大間原子力発電所

敷地の地質・地質構造

(コメント回答 その11)

2020年8月28日
電源開発株式会社

上載地層法による活動性評価(10/21): dF-a断層と大畑層の関係(10/14):

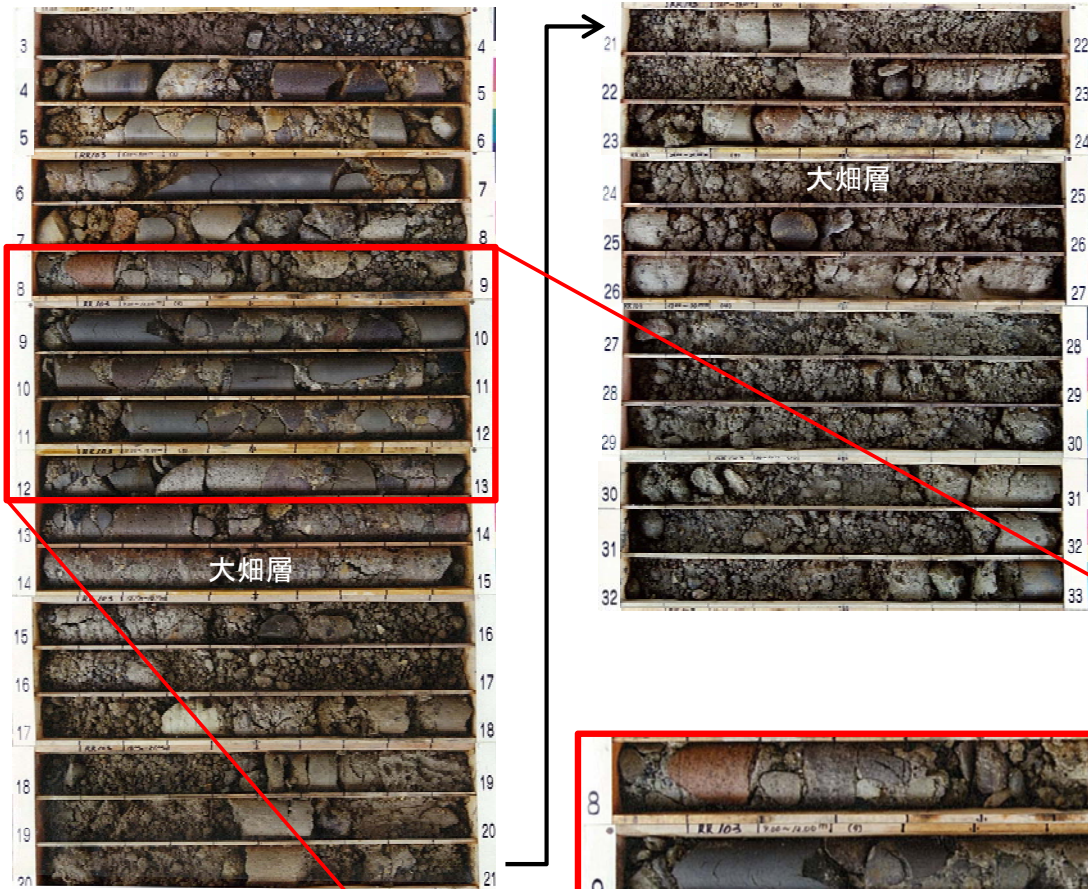
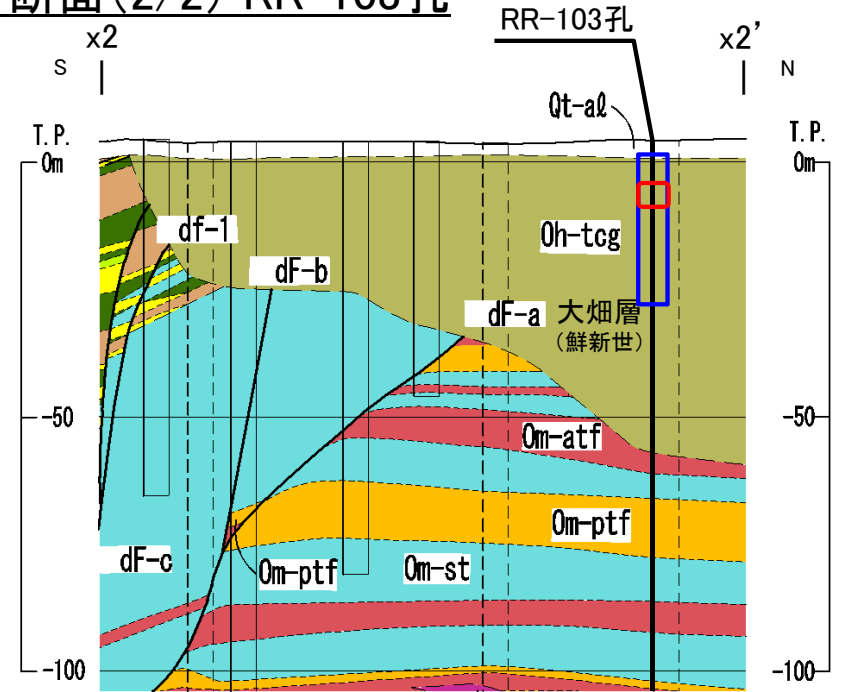
コメントNo.S2-140

上載地層法による活動性評価(12/21): dF-a断層と大畑層の関係(12/14): 大畑層中の褐色礫の分布・性状(2/3) 褐色礫の分布

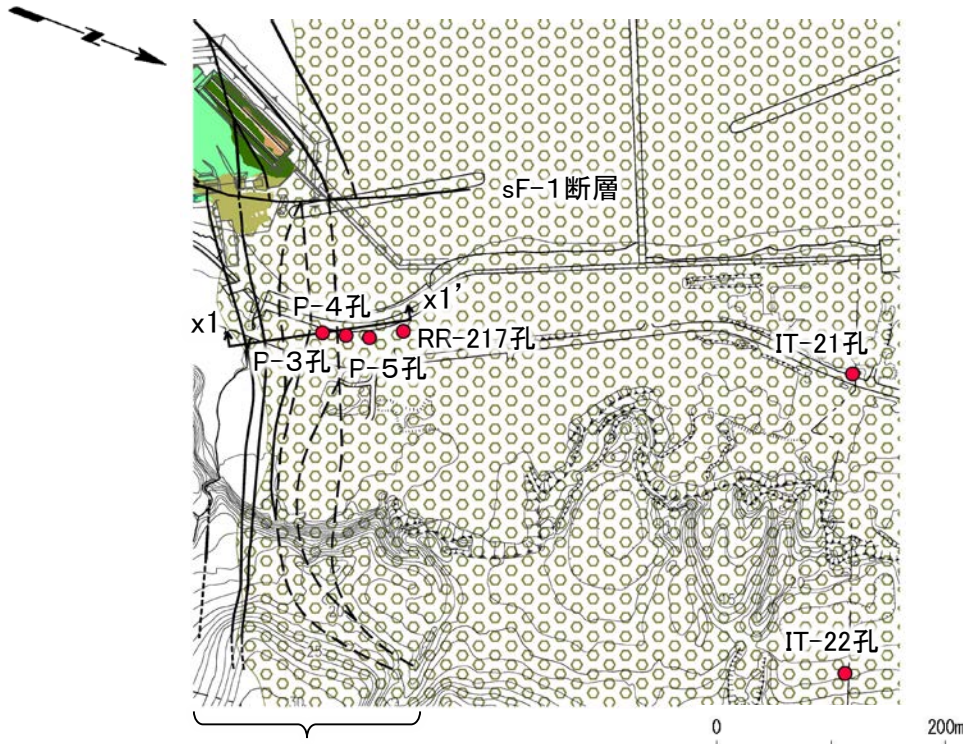
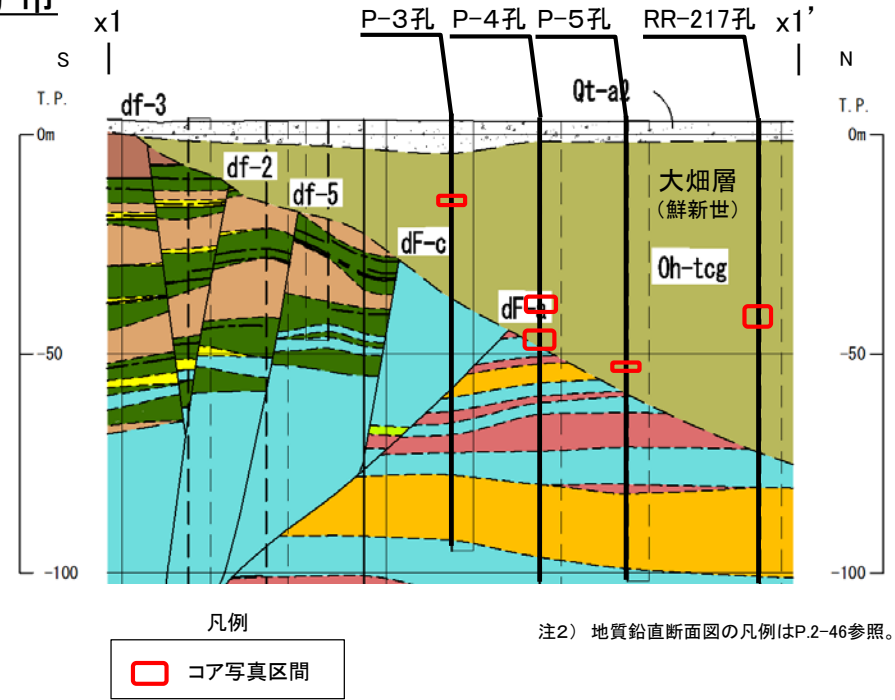
コメントNo.S2-140

- 敷地北側に分布する大畑層は、主として凝灰質礫岩から成り、粒径数cm以上の様々な岩種の垂円礫～角礫を含む。礫は火山碎屑岩やデイサイト等から成り、散点的に褐色を呈する火山碎屑岩礫を含む。
- 大畑層中には、平面的に断層から約400m程度離れた敷地北側のIT-21孔及びIT-22孔、並びにx1-x1'断面のdF-a断層の想定延長部以外のP-3孔、P-4孔、P-5孔及びRR-217孔にも、dF-a断層の想定延長部付近のP-4孔深度40m付近(P.2-51参照)と同様に、褐色礫が分布する(P.2-58参照)。

上載地層法による活動性評価(13/21): dF-a断層と大畑層の関係(13/14):

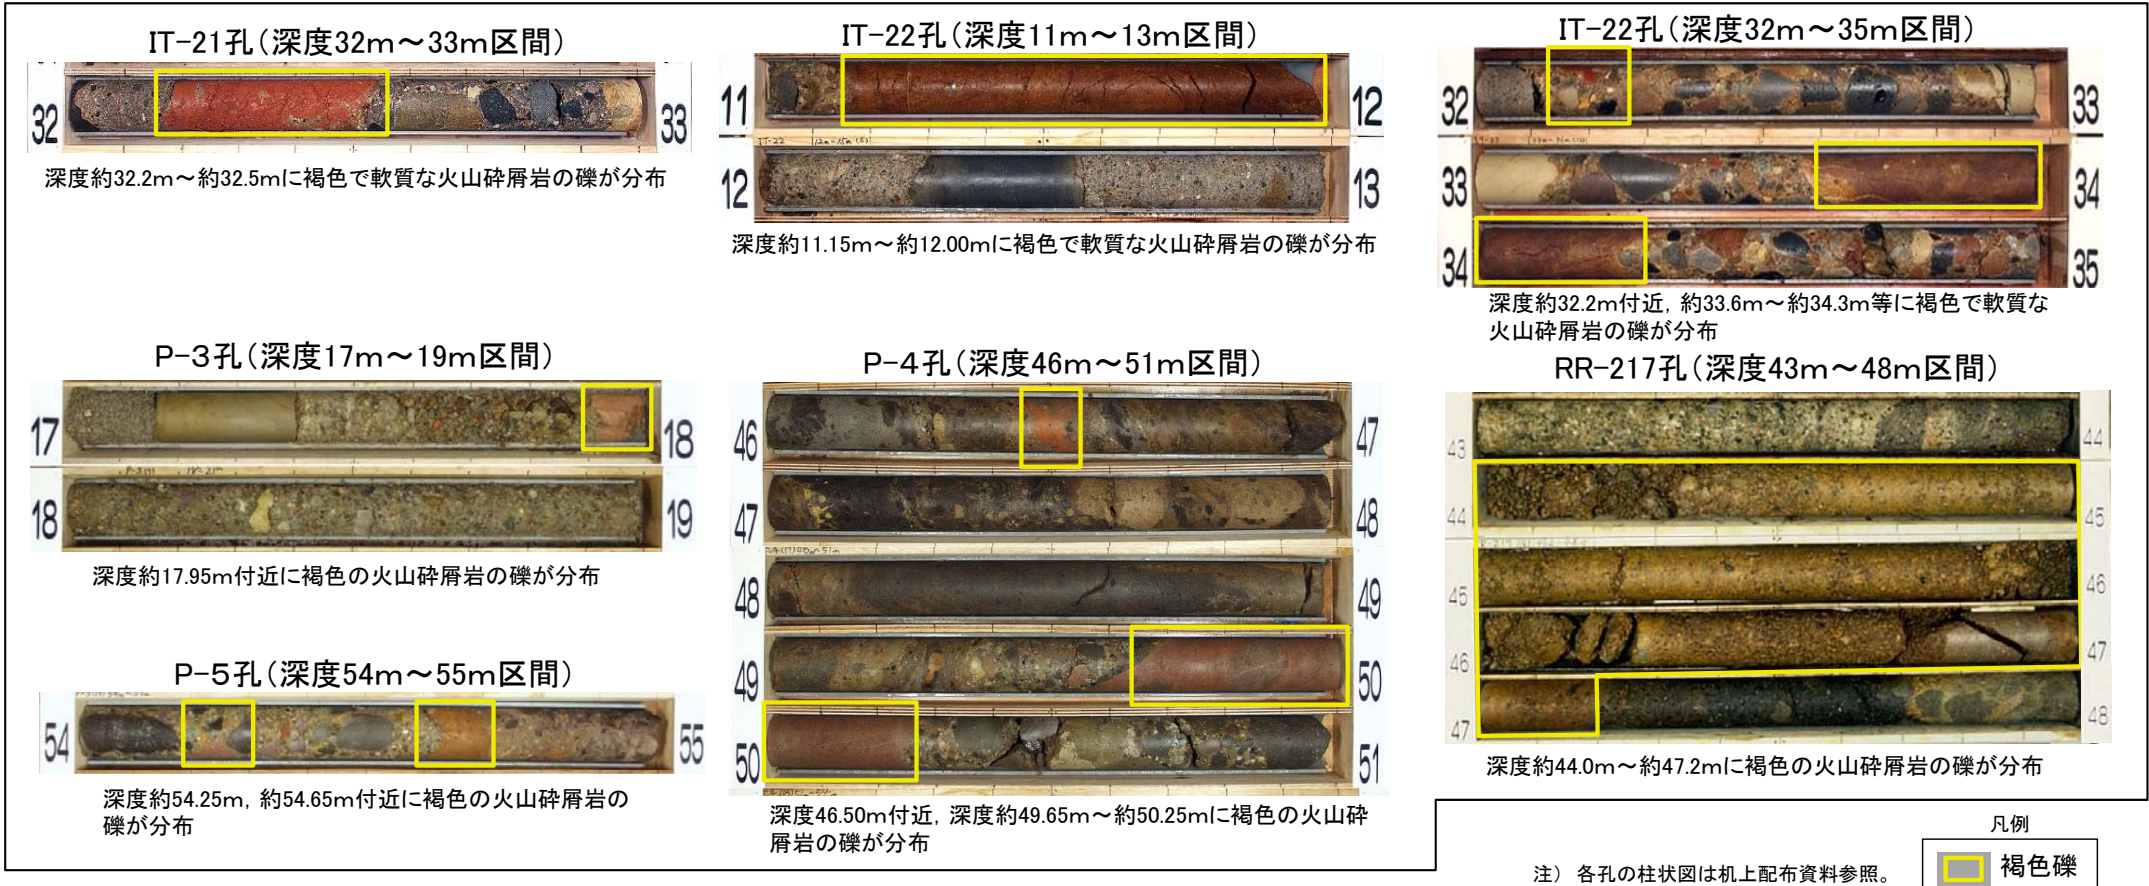
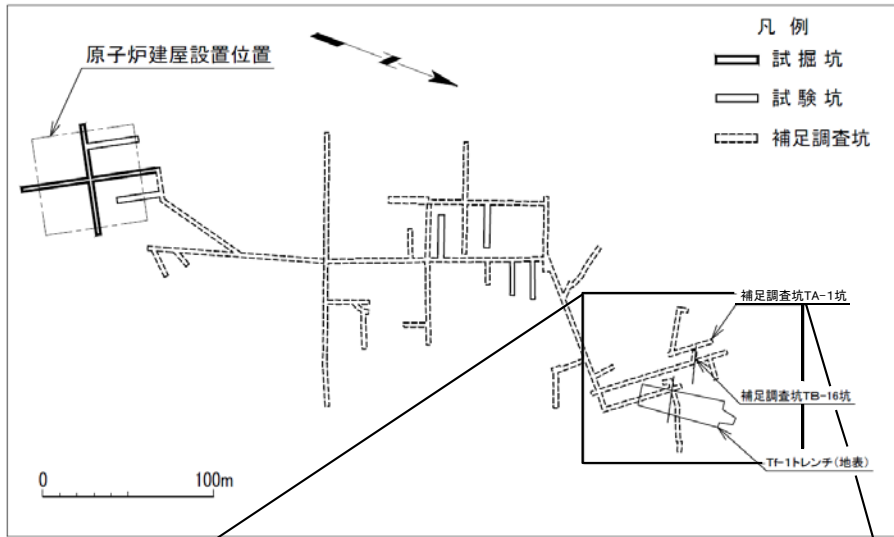
コメントNo.S2-140

- 平面的に断層から約400m程度離れた敷地北側のIT-21孔及びIT-22孔の大畑層, 並びに, x1-x1' 断面のdF-a断層の想定延長部以外にP-3孔, P-4孔, P-5孔及びRR-217孔の大畑層には, 褐色礫が認められ, 褐色礫及びその周辺には断層を示唆するせん断面, 粘土状破碎部等は認められない。
- dF-a断層の想定延長部のP-4孔深度40m付近の大畑層にも褐色礫が認められ, 褐色礫及びその周辺には断層を示唆するせん断面, 粘土状破碎部等は認められない(P.2-51参照)。
- 上記のうち, IT-21孔及びIT-22孔の褐色礫にクラックが認められるが, P-4孔深度40m付近の褐色礫と同様に軟質であり, 断層に関係のない箇所であることから, 軟質なためにクラックが生じているものである。
- これらの褐色礫は, 陸上の噴出物(火山碎屑岩等)が酸化変質を受けて褐色化し, 礫として大畑層中に取り込まれて堆積したものと考えられ, 断層に関係するものではないと判断される。
